Modulo per la presentazione delle osservazioni per i piani/programmi/progetti sottoposti a procedimenti di valutazione ambientale di competenza statale

ID: Codice procedura (ID_VIP/ID_MATTM): 12691

“Progetto di un impianto eolico denominato "Pitigliano" ubicato nei comuni di Pitigliano (GR) e Sorano (GR) costituito da 20 (venti) aerogeneratori di potenza nominale 7,0 MW per un totale di 140,0 MW con relative opere connesse ed infrastrutture indispensabili”

Immagine 1. Vincoli ex art. 136 del CBC dal PIT della Regione Toscana e zona approssimativa dove è progettato l'impianto industriale.

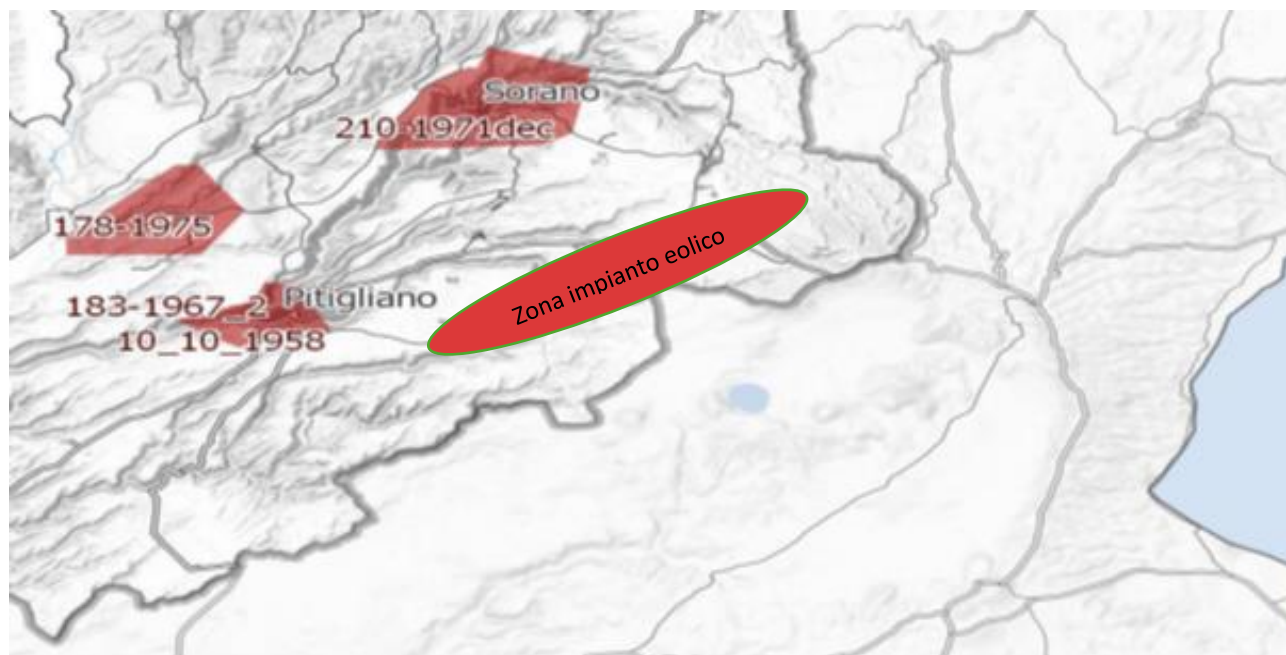
Al contrario di quanto sostiene la proponente, si evidenzia che l'impianto eolico industriale citato non solo ricadrebbe con tutti e 20 gli aerogeneratori all'interno delle fasce di rispetto di 3 km di due vincoli paesaggistici di notevole interesse pubblico esistenti nella Regione Lazio e con una parte di essi nel vincolo paesaggistico del Centro abitato di Sorano (GR) quindi in aree non idonee all'installazione di impianti di energia rinnovabile. Addirittura, alcuni aerogeneratori sarebbero ubicati a poche centinaia di metri dai perimetri dei due vincoli paesaggistici laziali ex art 136 del CBC. Ma la non idoneità dell'area non sarebbe certificata soltanto da questi vincoli paesaggistici ma anche dalle fasce di rispetto dei Beni della Parte seconda del CBC numerosi nel territorio interessato dal progetto dell'impianto eolico. Infatti la Proponente a pag 11 del SIA scrive: *"L'area interessata si trova all'esterno delle aree SIN individuate in Toscana e dista circa: 2,8 km dal centro abitato di Pitigliano, 2,7 km dal centro abitato di Onano, 2,8 km dal centro abitato di Latera"*. Quindi l'impianto come certifica la proponente potrebbe ricadere all'interno delle fasce di rispetto dei Centri Storici dei paesi citati e comunque li lambirebbe. Incompatibile sarebbe l'ubicazione di una parte del cavidotto che ricadrebbe nelle fasce di rispetto

del vincolo paesaggistico di notevole interesse pubblico del Centro Storico di Pitigliano. Considerando che le Regioni grazie al Decreto interministeriale nell'emanazione della legge sulle aree idonee e non idonee hanno la facoltà di estendere le fasce di rispetto dei Beni del CBC fino a 7 km per alcuni di essi non è da escludere che gli aerogeneratori del progetto eolico, essendo ancora in itinere, tra qualche mese si troverà ancora con ulteriori incompatibilità oltre alle numerose già esistenti. Questa possibilità di estensione delle fasce di rispetto fino a 7 km per i Beni del CBC da parte delle Regioni diventa particolarmente probabile per il Centro Storico di Pitigliano famoso nel mondo come dimostra anche il prestigioso riconoscimento insieme a Sovana e Sorano nell'elenco dei siti del World Monuments Found (WMF) prestigiosa istituzione con sede a New York che svolge un ruolo complementare a quello dell'Unesco. La stessa considerazione per il Centro storico di Pitigliano ovviamente vale sia per Sorano che per Sovana.

Inoltre, come sostiene la Proponente parte dell'impianto si verrebbe a trovare a 3,5 km dal centro abitato di Sorano. Infatti, tre degli aerogeneratori WTG 08, 09, 10 sono addirittura all'interno delle fasce di rispetto dei 3 km del suo vincolo paesaggistico di notevole interesse pubblico ex art 136 del CBC. Si evidenzia che così si crea

un'ulteriore incompatibilità con la tutela del Paesaggio.

Immagine 3. Cumulo di una parte di impianti eolici, fotovoltaici e geotermici industriali in progettazione ed esistenti intorno all'eolico industriale "Pitigliano".

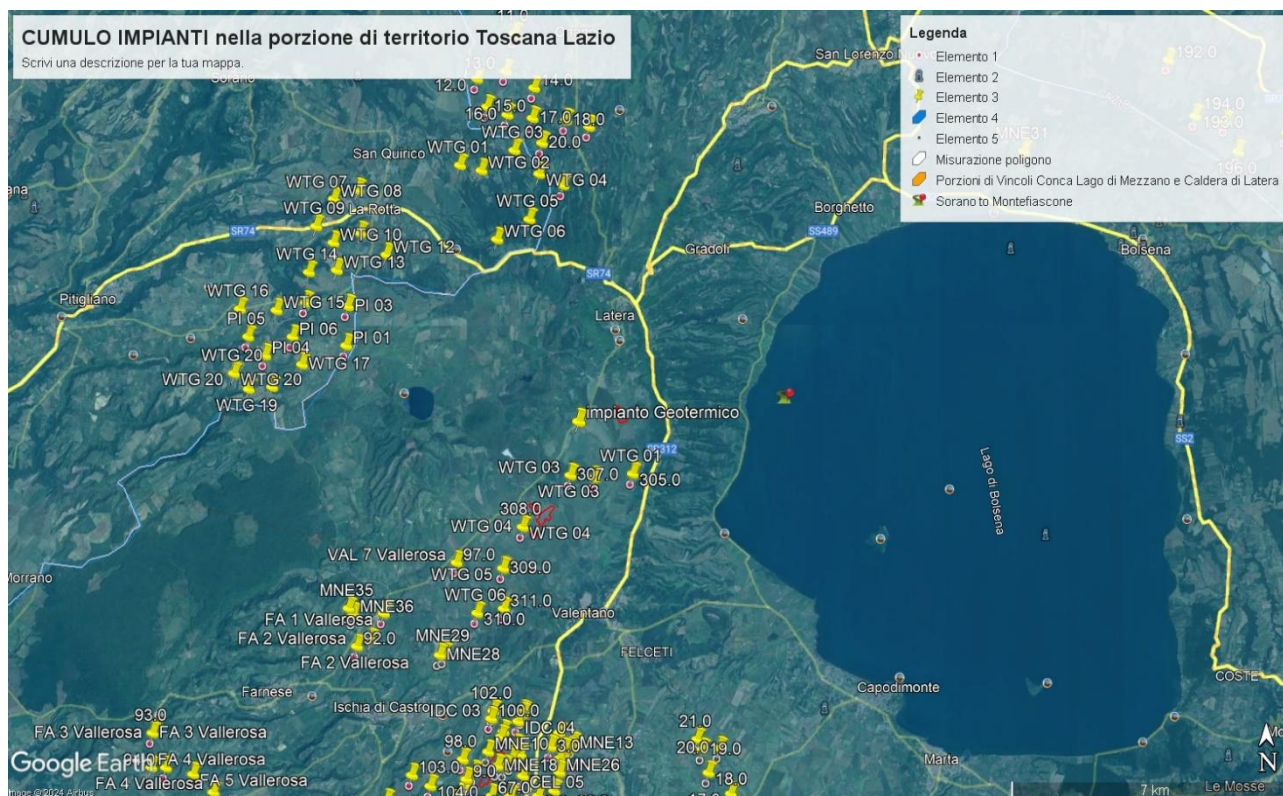
Tornando alle Linee guida nazionali, l’allegato IV dedica il paragrafo 3 agli impatti visivi e quelli sui Beni Culturali, Paesaggistici, Naturalistici e Culturali, ecc. Viene detto che la valutazione dell’impatto visivo dovrà essere effettuata tenendo conto “degli elementi caratterizzanti e qualificanti il paesaggio, effettuata alle diverse scale di studio (vasta, intermedia e di dettaglio...”. Le analisi debbono non solo definire l’area di visibilità dell’impianto eolico industriale, ma anche il modo in cui l’impianto viene percepito all’interno del bacino visivo. Le analisi visive debbono inoltre tener in opportuna considerazione gli effetti cumulativi derivanti dalla compresenza di più impianti”. Nella Relazione Paesaggistica e nello Studio di Impatto Ambientale prodotte dalla proponente come già evidenziato è stato ignorato il vincolo paesaggistico di notevole interesse pubblico ex articolo 136 del Codice dei Beni

Culturali “*Ambito paesaggistico, geologico e geomorfologico dell’orlo della caldera di Latera ...*” Non vengono nemmeno citati gli impianti eolici in progetto al MASE, il “Rempillo” (6 aerogeneratori) e un altro in verifica amministrativa di 14 aerogeneratori e 72, 6 MW. Ad oggi nei territori di Pitigliano, Sorano e in quello limitrofo potenzialmente potrebbero essere insediati 40 aerogeneratori alti 200 metri e larghi 170. Ma la proponente non cita neanche altri impianti che creerebbero il cumulo e quindi maggiore impatto. Infatti, sul territorio della “Città del Tufo” (Sorano e Pitigliano) impatterebbero anche l’impianto eolico “Montarzo” di Onano con 13 aerogeneratori con le dimensioni ricordate, l’altro eolico industriale nel territorio di Valentano con sette aerogeneratori (stesse dimensioni), gli impianti di Farnese con un minieolico di 3 Torri alte 60 metri già installate in località Poggio del Crognolo e l’impianto eolico industriale “Vallerosa” (7 aerogeneratori alti 200 metri e larghi 158 metri) in procedura VIA presso la Regione Lazio. Inoltre, altri impianti del minieolico già presenti a Valentano, Cellere e Piansano e due progetti eolici industriali con le stesse dimensioni (200 m x 170 m) nel Comune di Ischia di Castro. La valutazione del cumulo non prende neanche in considerazione gli impianti industriali di fotovoltaico e agrivoltaico in progetto a Farnese, Valentano, Ischia di Castro, Cellere. L’impianto geotermico in procedura Via al MASE, progettato nella Caldera di Latera. Quindi è stata effettuata una valutazione del potenziale impatto cumulativo non veritiera a dispetto di quanto affermato dalla proponente che sostiene di aver preso in considerazione uno spazio di 10 km intorno al suo impianto per gli impatti che si creerebbero.

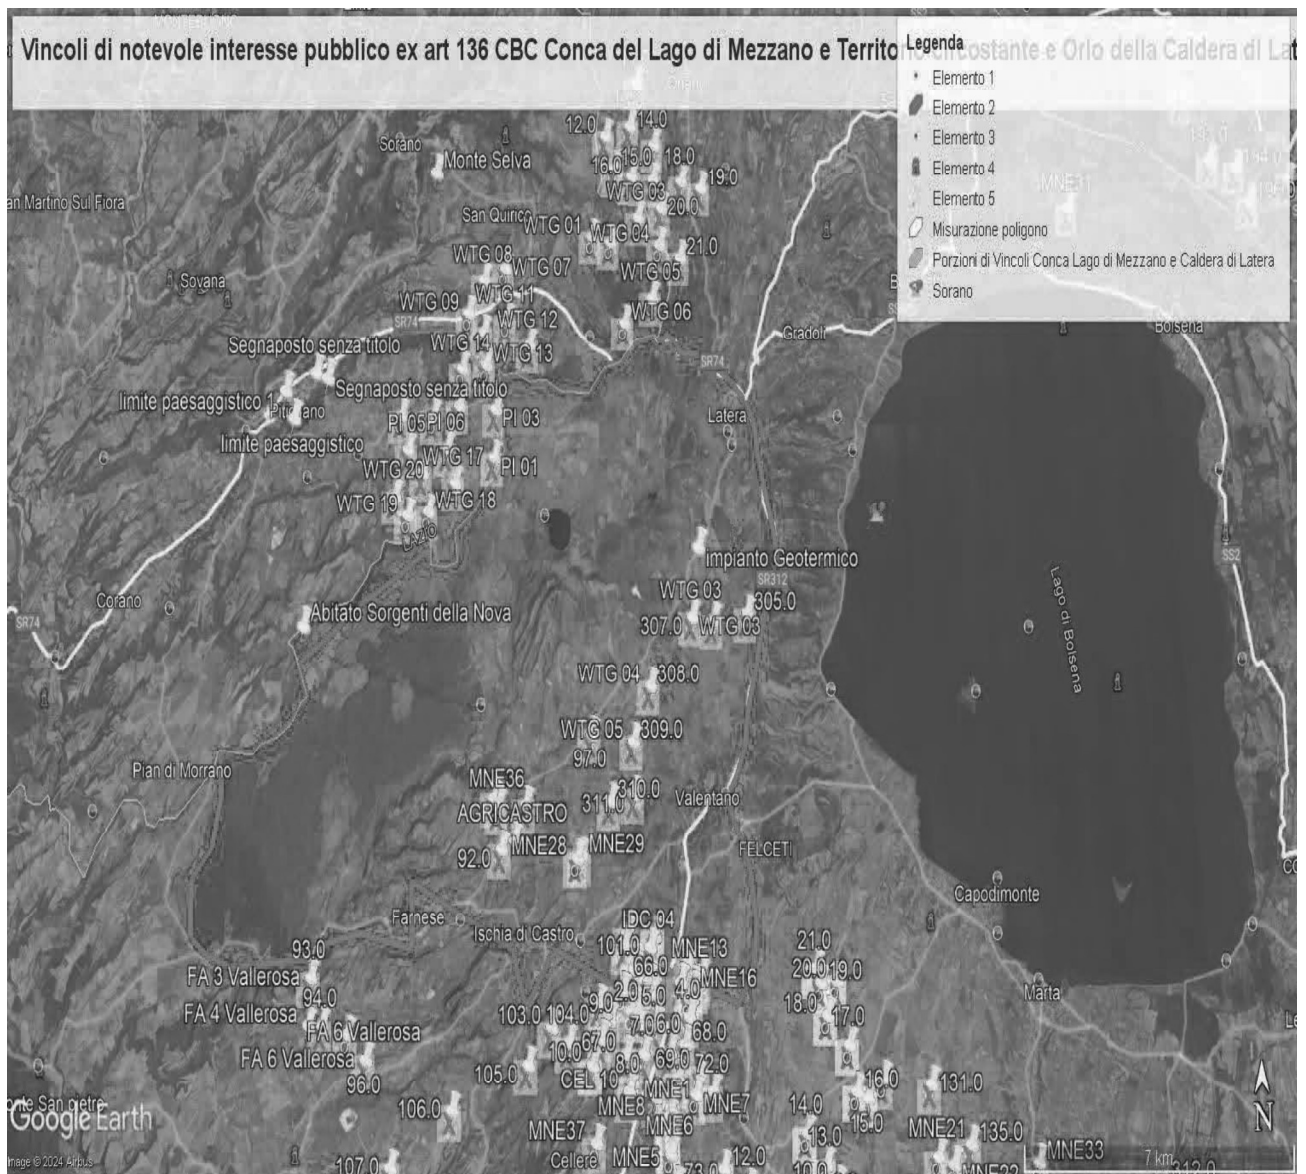
Come è illustrato nell'immagine si ribadisce che l'impianto industriale "Pitigliano" ricade completamente all'interno delle fasce di rispetto dei due vincoli di notevole

interesse pubblico e lambisce quelle di un terzo vincolo e quindi come affermato dal Consiglio di Stato nelle sentenze citate, l'impianto è insediato in area non idonea ai sensi dell'art. 20 comma 8 lettera c quater del D.Lgs. n. 199/2021 e ss.mm.ii al contrario di quanto sostiene la proponente.

IMMAGINE n. 2 Impianto eolico industriale “Pitigliano” e distanze aerogeneratori dai Vincoli della Conca del Lago di Mezzano...

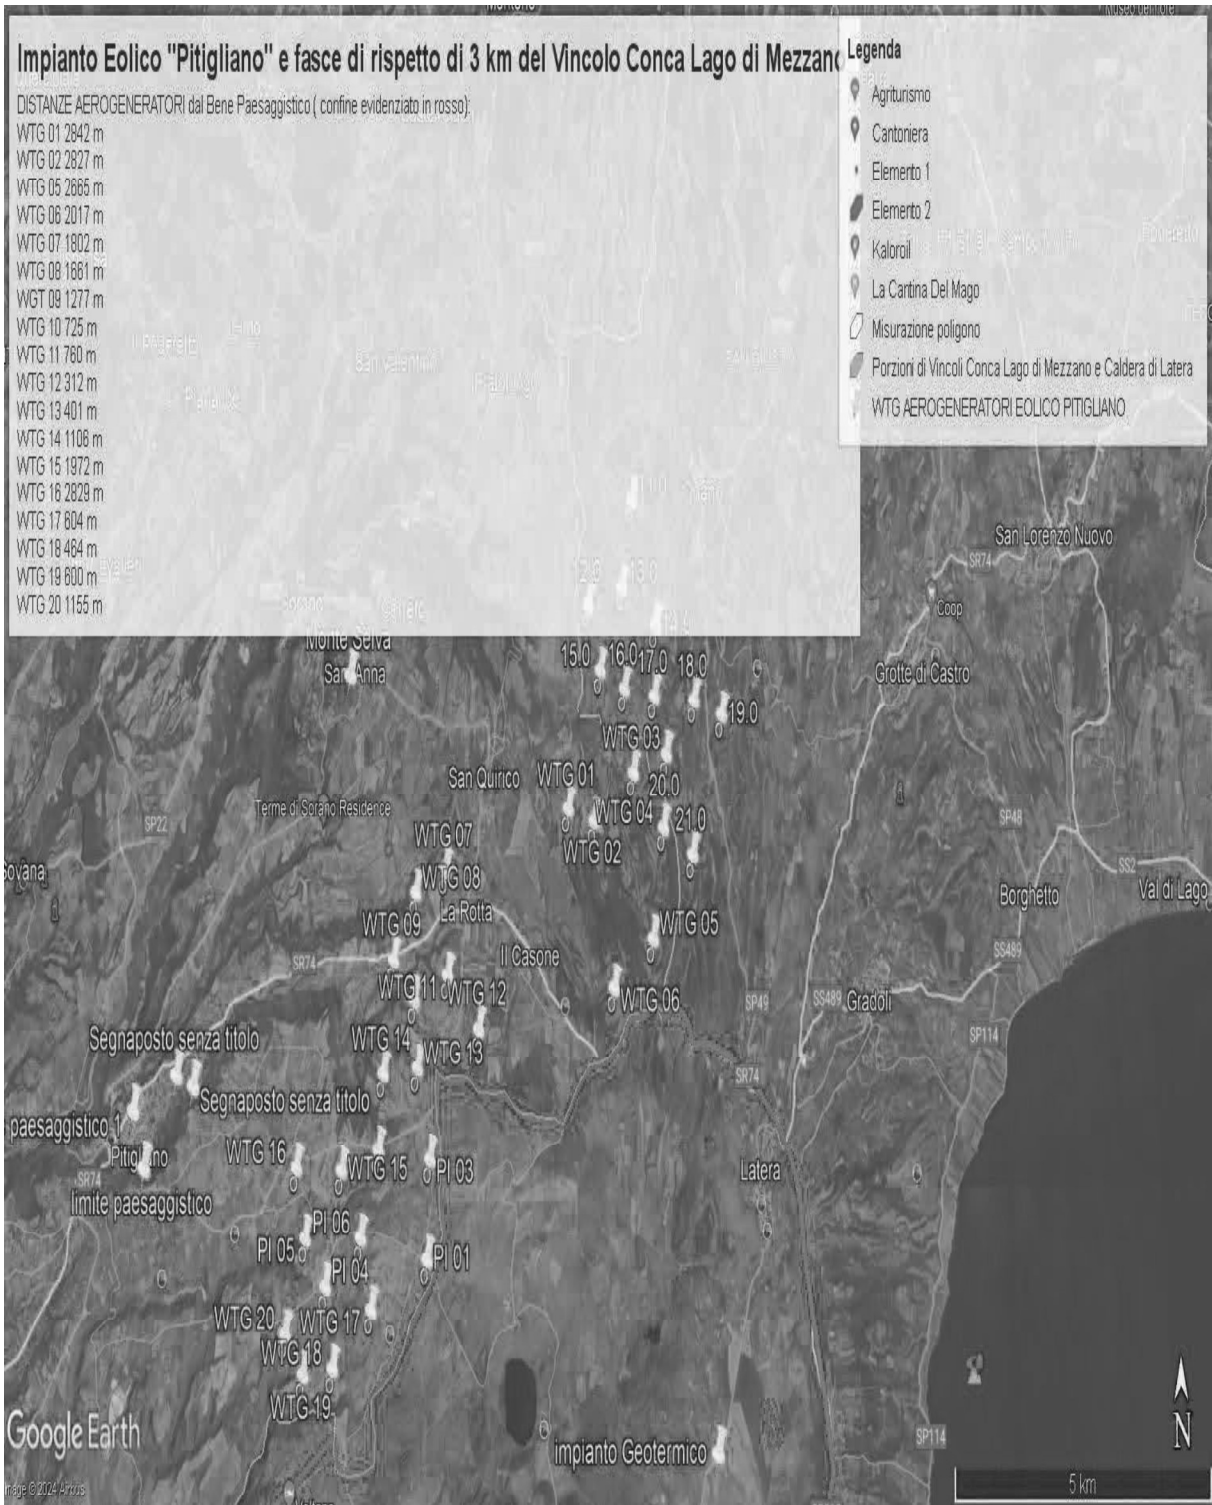
Quindi anche la Regione Lazio come Ente deputato dalla normativa nazionale a legiferare sulle aree idonee e non idonee si è espressa riguardo al fatto che abbia assolto ai doveri e alle quote stabilite dal PNIEC e in ambito regionale la provincia di Viterbo è stata quella con il più alto tasso di impianti FER tra tutte e quindi ormai satura ed il cumulo degli impianti FER installati, autorizzati e in progetto rappresenta una elevata criticità per la sostenibilità ambientale di ulteriori eventuali iniziative. L'impianto eolico “ Pitigliano” pur essendo “esterno al confine provinciale e regionale ma nelle sue immediate vicinanze (a soli 100 metri i primi due aerogeneratori) oltre

ad impattare sul territorio e sulle economie di cinque Comuni del Lazio (Farnese, Onano, Latera, Valentano, Grotte di Castro e Gradoli) si trova nelle fasce di rispetto dei Beni di notevole interesse pubblico come si è evidenziate nelle Osservazioni precedenti e crea degli impatti negativi anche sui beni naturalistici come verrà dettagliato nell'Osservazione relativa alla Vinca. Inoltre, andrebbe a sommarsi al già enorme cumulo di impianti eolici e fotovoltaici e geotermici che creano una elevata criticità ambientale nella provincia di Viterbo e interferiscono anche con il territorio toscano come si può vedere dalle varie immagini dell'Allegato n. 1.

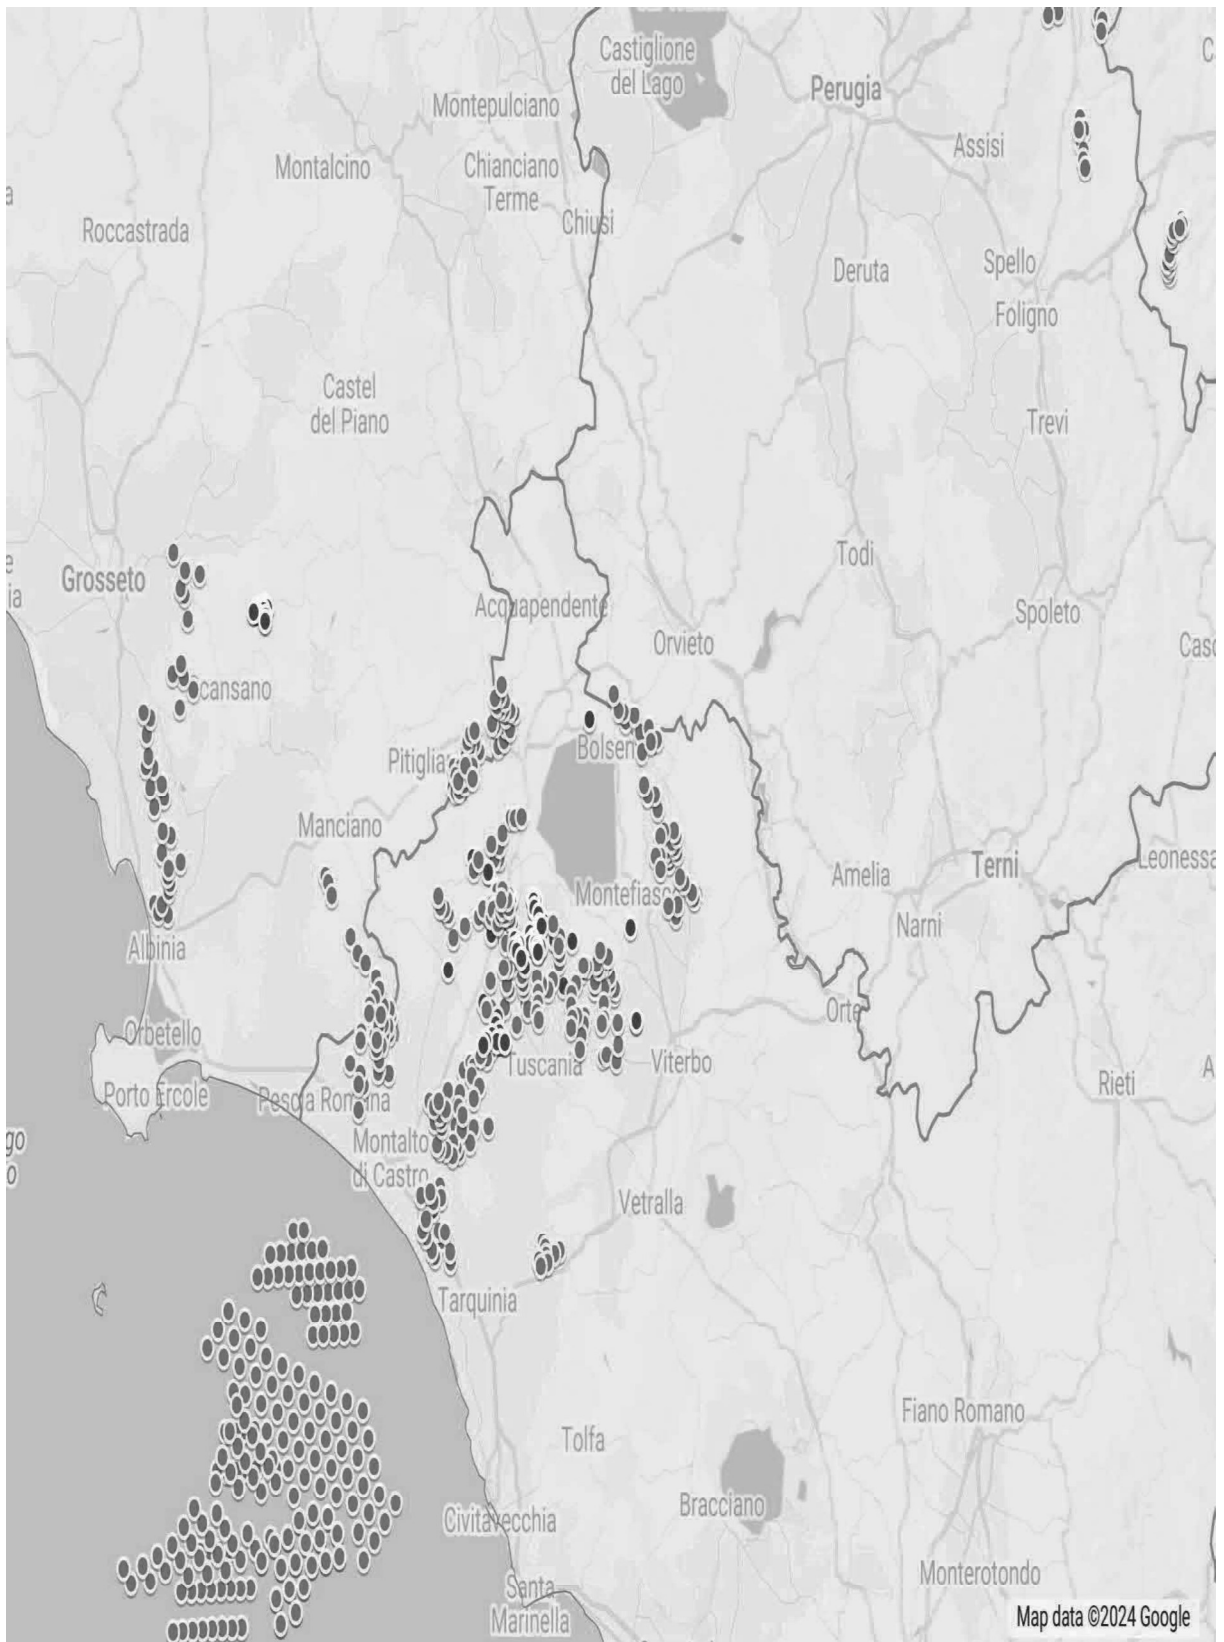
IMMAGINE n. 4 Si evidenzia che i tre aerogeneratori WTG 07, WTG 08 e WTG 09 impattano con il vincolo paesaggistico di notevole interesse pubblico del Centro Storico di Sorano. Il WTG 07 si troverebbe a 2828 m, WTG 08 2504 e WTG 09 2990. Il cavidotto dell'impianto invece impatta in buona parte del Vincolo paesaggistico ex art. 136 del CBC del Centro Storico di Pitigliano.

IMMAGINE n 5. Mappa eolici elaborata dall'Associazione Amici della Terra. La mappa evidenzia il cumulo degli impianti tra Lazio e Toscana.

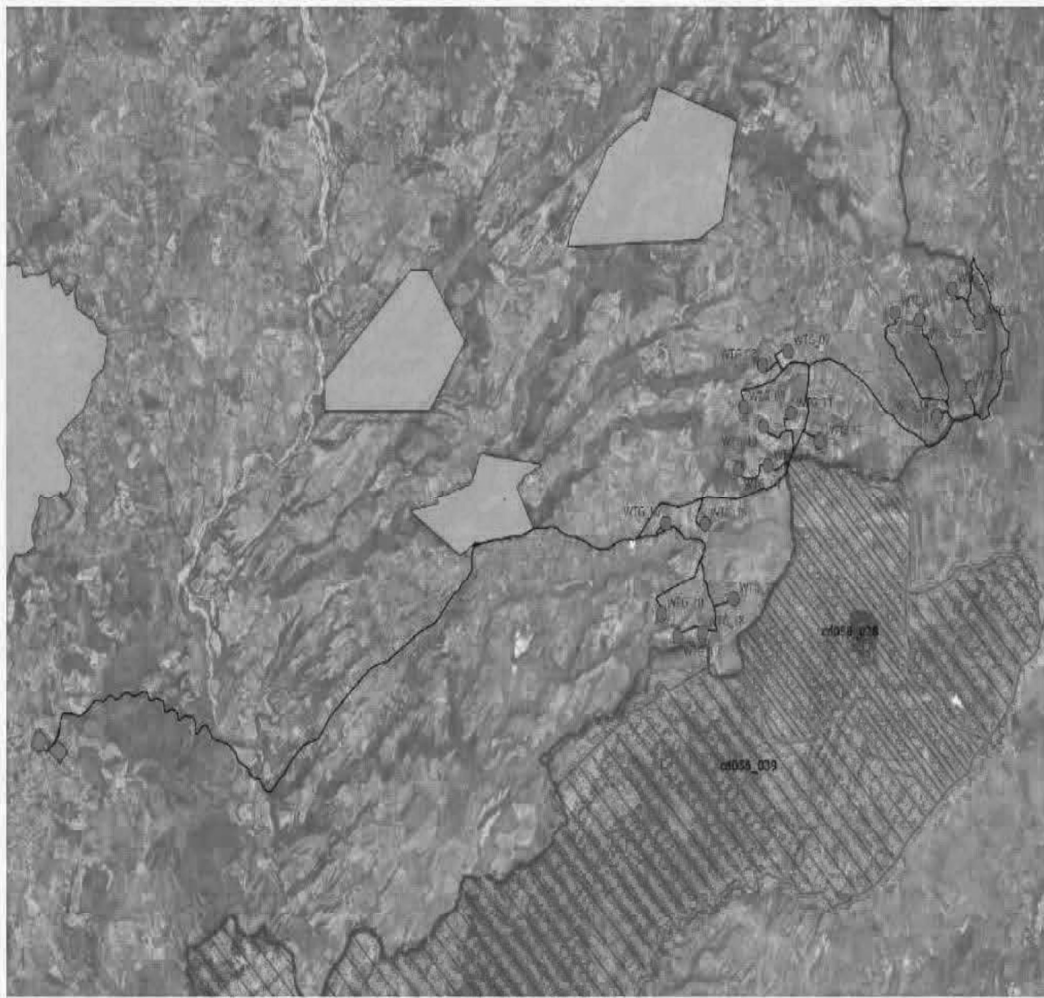
Riguardo al cumulo degli impianti FER, le mappe prodotte dalla proponente riguardano, come già evidenziato, soltanto una parte molto piccola degli impianti FER dell'area intermedia e vasta e in particolare di quelli eolici che contribuiscono a creare un notevole cumulo e la saturazione del territorio tosco laziale. Riguardo al cumulo dei soli impianti eolici si riporta la mappa dell'intervisibilità degli impianti eolici elaborata dall'Associazione nazionale “Amici della Terra”.

Gli aerogeneratori dell'impianto eolico “Pitigliano” si verrebbe a trovare da poche centinaia di metri dalle “pale” dell'eolico “Rempillo” ai due chilometri dell'impianto “Montarzo” di Onano senza contare la presunta vicinanza con gli altri 14 aerogenera-
